ESTUDIO DE IMPACTO AMBIENTAL

PROYECTO:
“PLAZA COMERCIAL Y GASOLINERA”

RESPUESTA A NOTA DRPN-NA-015-2020- DE 12 DE
NOVIEMBRE DE 2020

UBICACIÓN:
CORREGIMIENTO DE CHILIBRE, DISTRITO DE PANAMÁ,
PROVINCIA DE PANAMÁ.

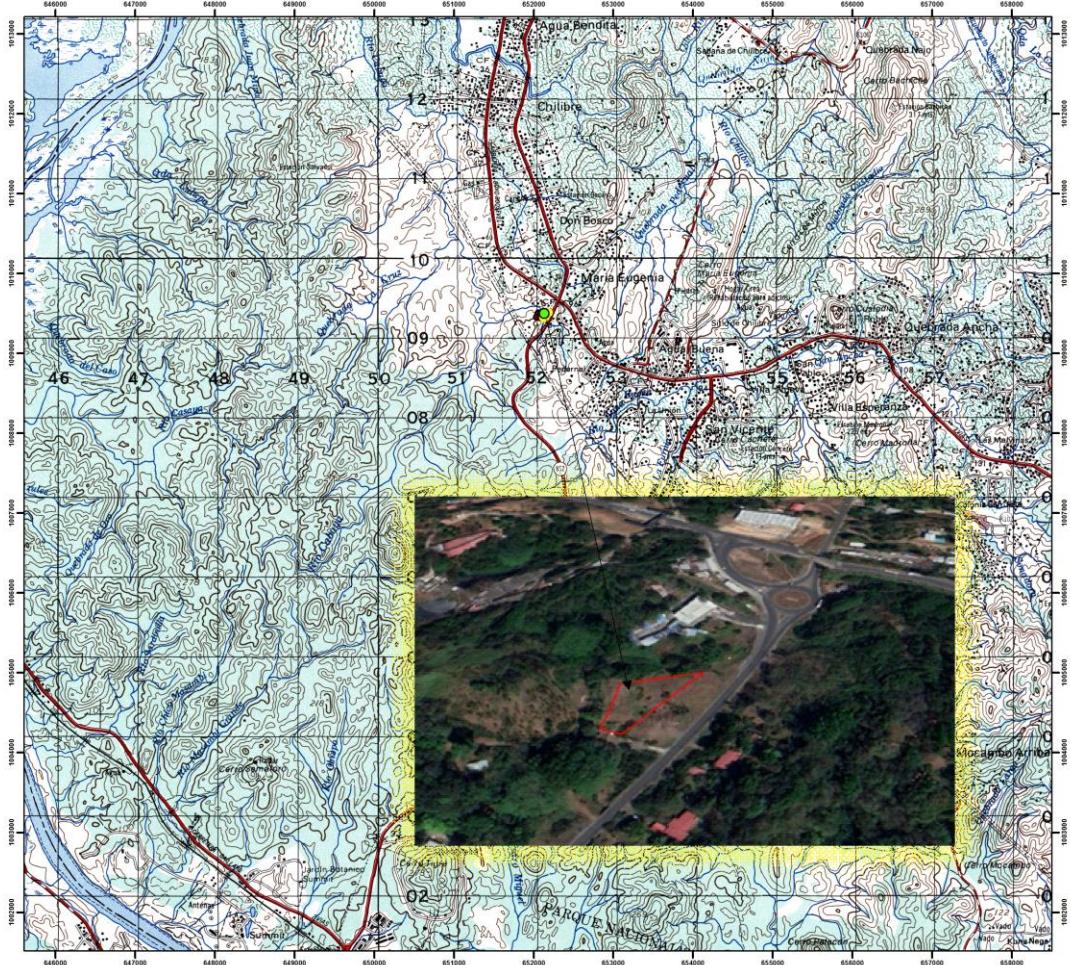
1. En la página 16 del estudio de impacto ambiental, en el punto 5.1.1 Objetivo “El objetivo de este proyecto es de habilitar un área de terreno de los 2,105.00 mts.² [...]” y en la página 8 del estudio de impacto ambiental en el punto 3.1.1 Alcance “[...] en el mismo se desarrollará sobre una superficie de 6, 480.88 mts.² [...]”, sin embargo, mediante la verificación de coordenadas se determinó que el polígono del proyecto tiene un área aproximada de 1,395.5 mts.², por lo que solicitamos:
 - a) Aclarar la superficie del polígono para la ejecución del proyecto.
 - b) Presentar las coordenadas UTM con Datum del polígono del proyecto.

a) En referencia a la superficie del polígono para la ejecución del proyecto, podemos indicar que la Finca (Inmueble) Panamá Código de Ubicación No. 8700, Folio Real No. 15362 (F), ubicada en el Corregimiento de Chilibre, Distrito de Panamá y Provincia de Panamá, cuenta con una superficie de 6,480.88 mts.², de los cuales se utilizaran 1,635.00 mts² para la construcción del Centro Comercial y 470.00 mts² para la Estación de gasolina, para un total de 2,105.00 mts².

Coordenadas del Proyecto UTM WGS 84

Estación	Latitud Norte	Longitud Este
1	1009507.14	652083.02
2	1009504.97	652063.01
3	1009488.17	652054.67
4	1009453.79	652036.58
	1009444.14	652081.84
	1009450.31	652143.42

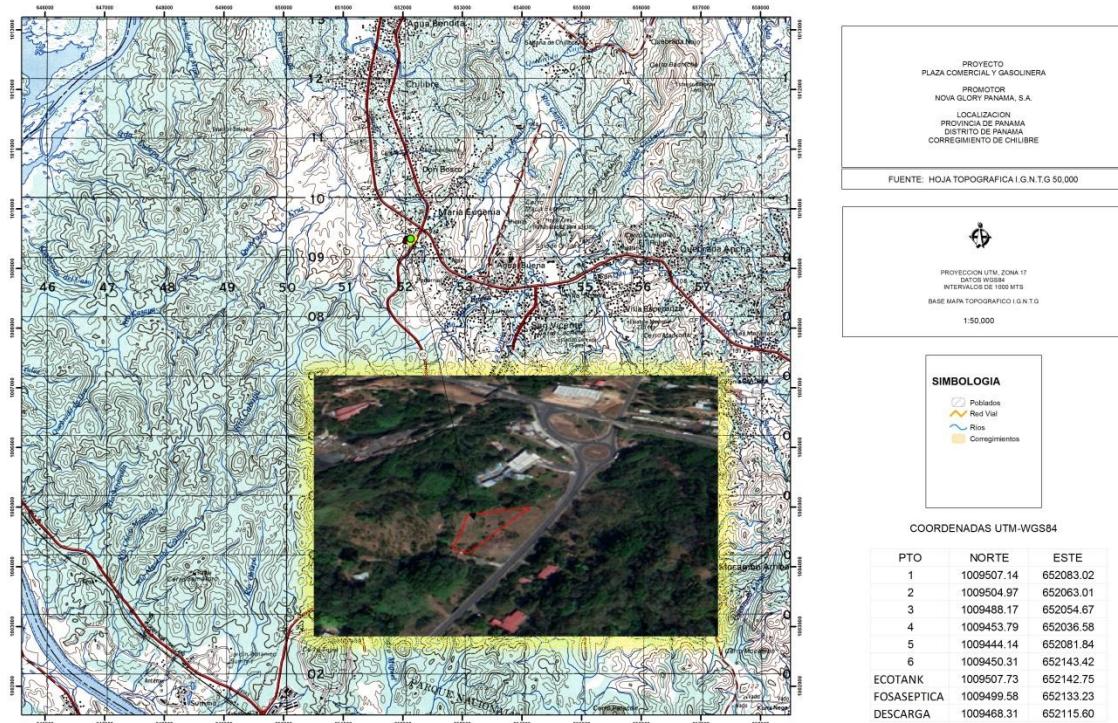
a) Presentar las coordenadas UTM con Datum de referencia del área propuesta para el sistema y la superficie a utilizar.

En referencia al Sistema de Tratamientos del Proyecto Plaza Comercial y Gasolinera, las Coordenadas de ubicación son las siguientes: ECOTANK **Norte**: 1009507.73 **Este**: 652142.75. FOSA SÉPTICA: **Norte**: 1009499.58 **Este**: 652133.33. Descarga: **Norte**: 1009468.31 **Este**: 652115.60. La fuente receptora será la **quebrada Sin Nombre**. Ver Mapa de Localización en Anexos No. 3 Adjuntos.

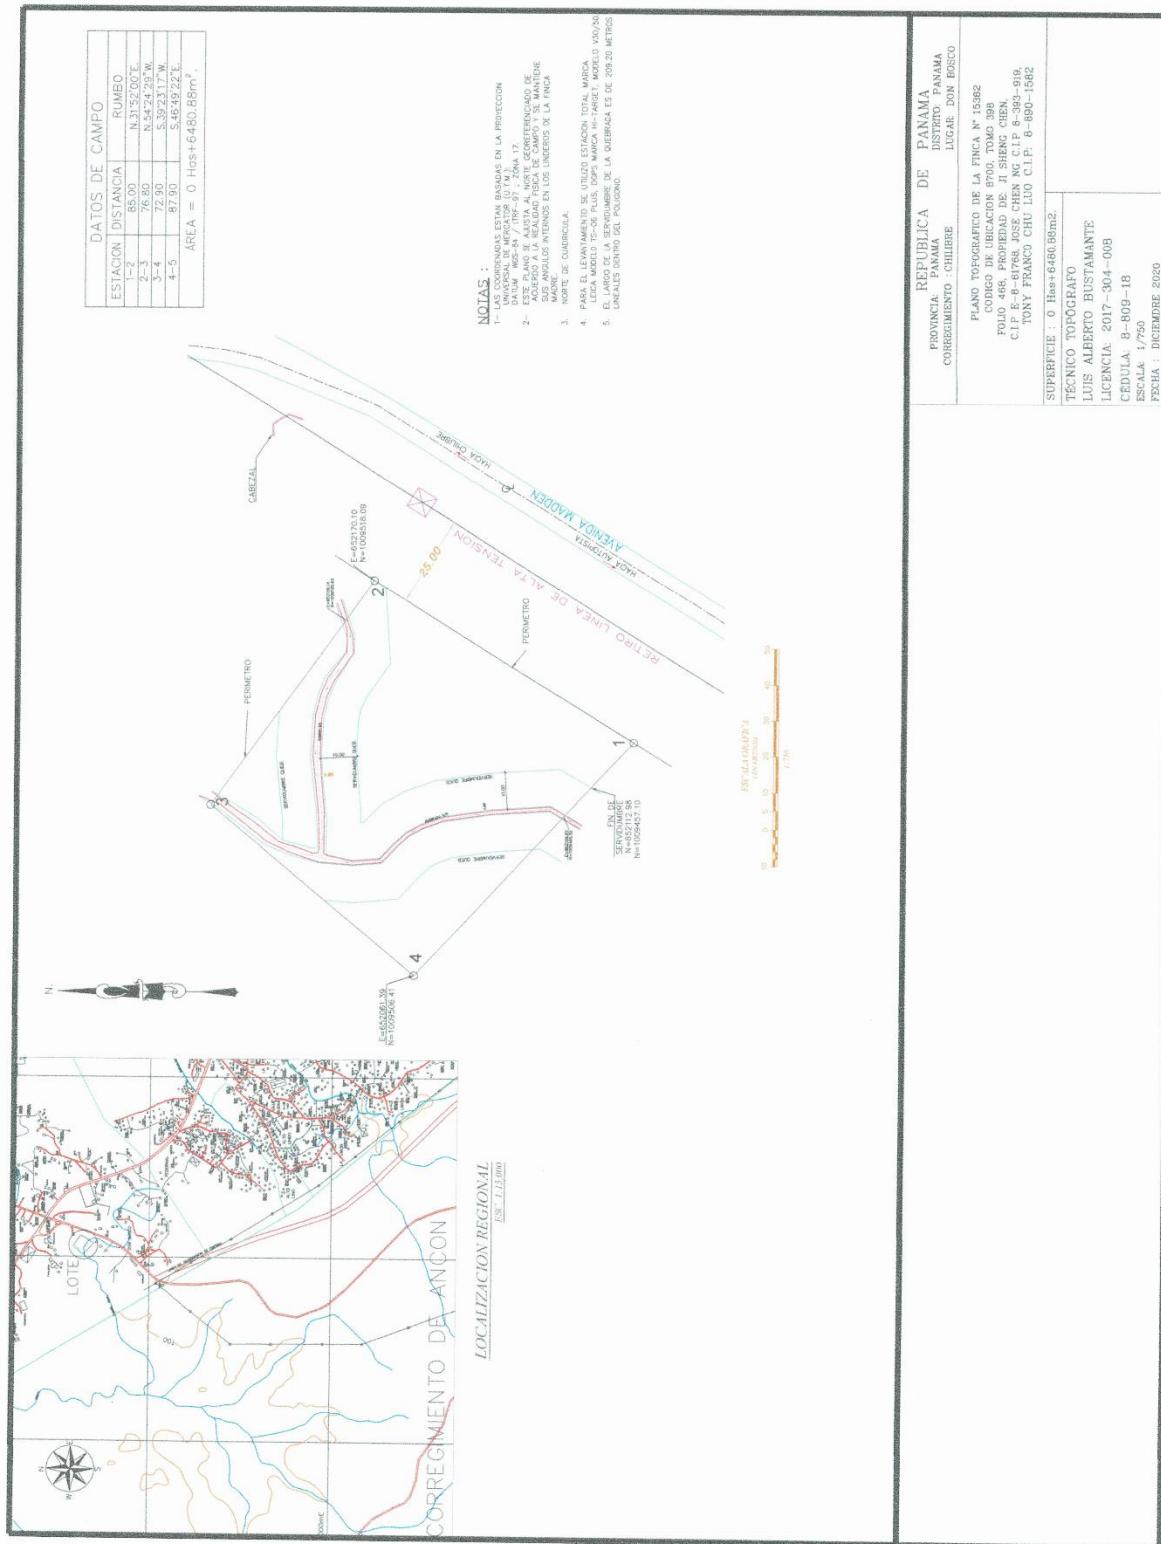
- a) Presentar los planos del proyecto incluyendo la servidumbre de protección de la quebrada Sin Nombre, como lo estipula la ley 1 de 3 febrero de 1994.

Ver Anexo No. 4
